三菱電機ギヤードモータ セールスとサービス

No. 871 – 0231

定格銘板の効率値表示変更のお知らせ

図1 定格銘板の表示先

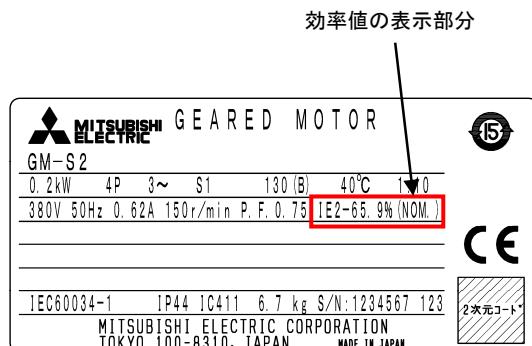
変更前後の効率値を表1に示します。また、定格銘板における効率値の表示部分の例を図1に示します。
なお、製品自体に変更はございません。

※本対象機種に限らず、公称効率値を表示する機種は効率値にnominalを意味する「(NOM.)」を表示いたします。
